Fedjekyrkja

Søknad om bruksendring i samband med utviding av gravplass Fedje kommune

Viser til godkjenning av utviding av Bøgardsvika gravplass på Fedje, sendt frå Statsforvaltaren 28.02.2022 – ref sak 2021/10386.

Status:	KONTRAKT	Artee proum:	21020	Sigr:	RT	Kontroll:	Godkjent:
Type:	R-2120.021	Fase:	4+4099	Målestokk A4:	11.01.22	Dato endret:	11.06.22
Tegningsnavn:	PLANTEGNING FELT E+F+G+H

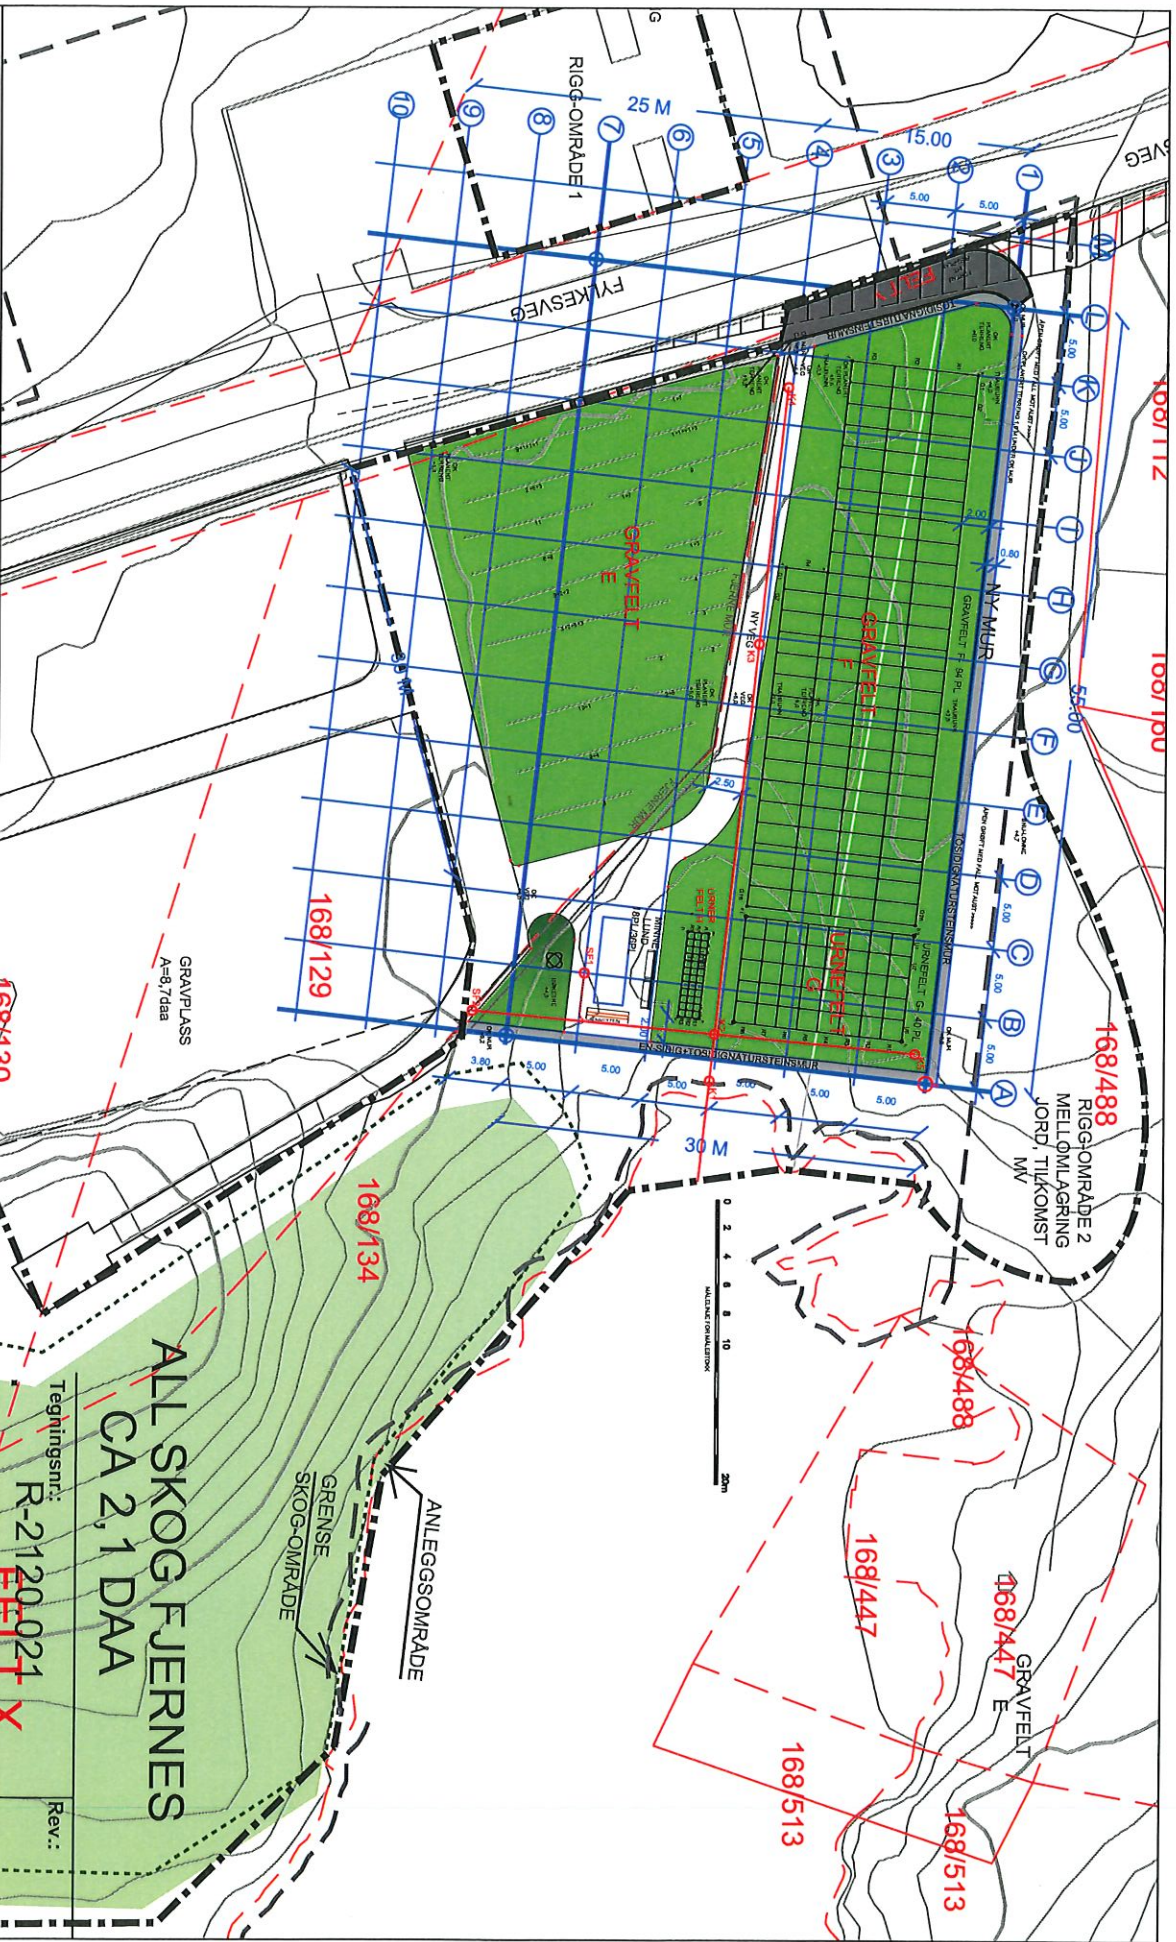
Arbeidet er no godt i gang. I prosessen har det kome opp eit forslag om endring av Urnefelt G til kistefelt. Dermed vil i praksis Gravfelt F bli forlenga tilsvarande som grensa for urnefelt G. Dette vil gje ca 20 fleire kistegraver.

Kyrkjeverja var på synfaring i går med utbyggjar. Heile felt G, som ein søker om bruksendring for, ligg i det arealet som no vert heilt nytt. Ifølgje utbyggjar vert jorddjupna tilsvarande som det nye kistefelt F. Dette betyr også at dreneringa vert tilsvarande som for felt F. Heile Felt F, G og H, som er nytt, er planert og er høgdemessig på samme nivå. Det er heller ingen andre fysiske hindringar som vil føra til at bruksendringa skulle vera problematisk.
